### **Nota Tecnica n.30 del Comitato Romano Antirumore (C.R.A.)**

HORUS Club, C.so Sempione, Roma:

#### **Controdeduzioni alla Valutazione d'Impatto Acustico**

**Prot. (X Dip.) n.10362 del 15 maggio 2002**

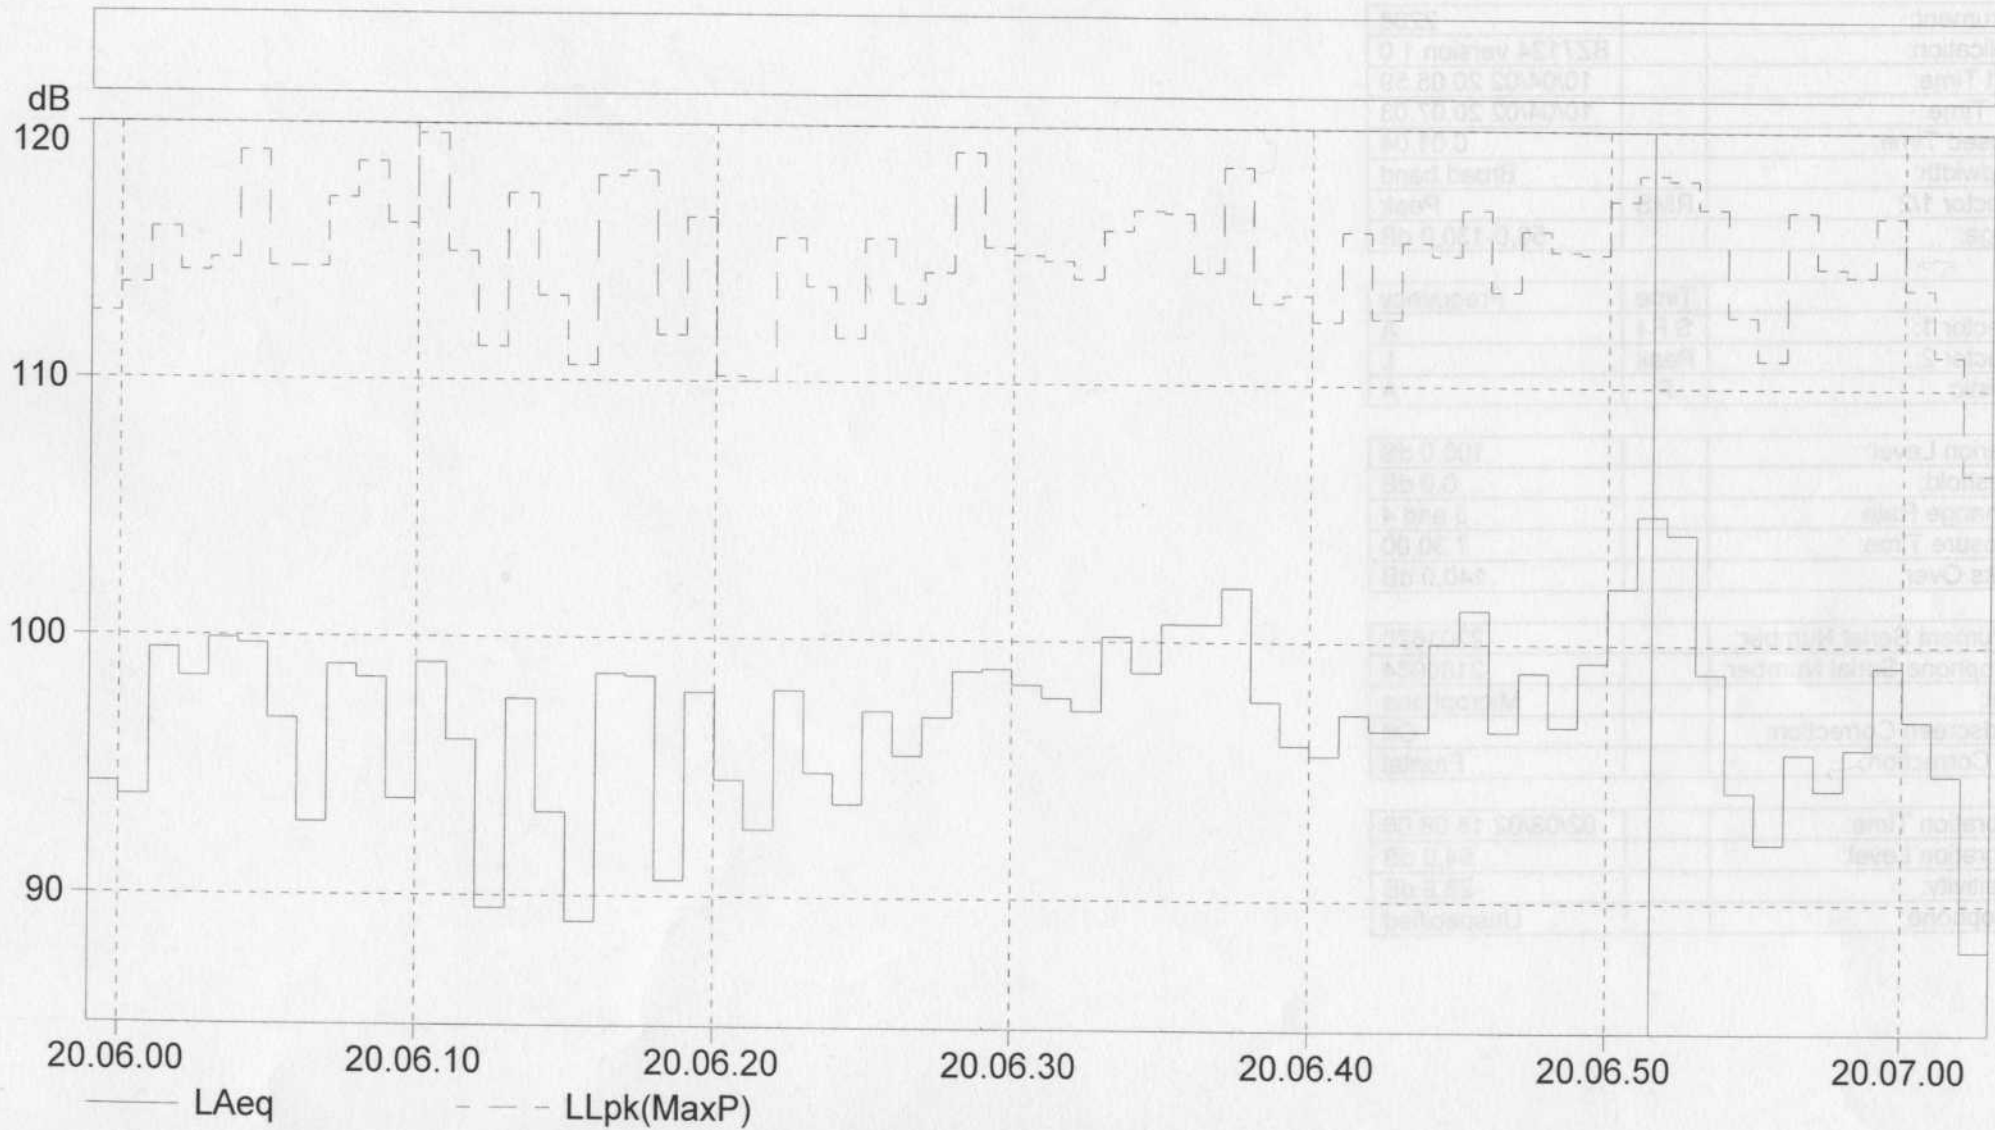
2)- A Pag.3 della Valutazione si indica la data del 10 maggio 2002, mentre in effetti il collaudo della versione ridotta dell'impianto audio è stato effettuato esattamente un mese prima. In quell'occasione, tuttavia, si dovette constatare che anche **con un solo amplificatore (LAB-1300) e con i quattro diffusori più piccoli presenti in sala (PS-Audio) si raggiungevano facilmente anche i 105 (centocinque) dB"A" Leq**, cioè dieci volte il livello (asseritamente) tale da rispettare i limiti di legge.

Il **Grafico "A"**, allegato, mostra il risultato di una serie di campionamenti di Livello Equivalente -con pesatura "A"- di **Rumore Ambientale**, rilevati ad intervalli di un secondo all'interno dell'Horus Club, con l'impianto in versione ridotta, proprio in quella data e contemporaneamente. **I livelli in sala oscillano tra i 100 ed i 105 dB"A" Leq.**  
Il valore di Livello Equivalente (pesato "A") più frequente è di 99 dB"A" Leq (1s.).
